**Commission économique pour l'Europe****Comité des transports intérieurs****Forum mondial de l'harmonisation  
des Règlements concernant les véhicules****158<sup>e</sup> session**

**Accord de 1958 – Examen de projets d'amendements  
à des Règlements existants, proposés par le GRE****Proposition de complément 4 à la série 01 d'amendements  
au Règlement n° 123 (Systèmes d'éclairage avant adaptatifs  
(AFS))****Communication du Groupe de travail de l'éclairage  
et de la signalisation lumineuse\***

Exemple 1

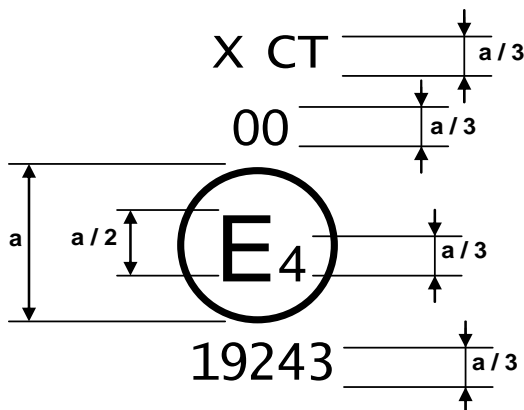
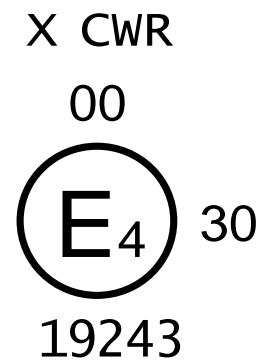
Annexe 2, modifier comme suit:

a ≥ 8 mm (sur du verre)  
a ≥ 5 mm (sur du plastique)
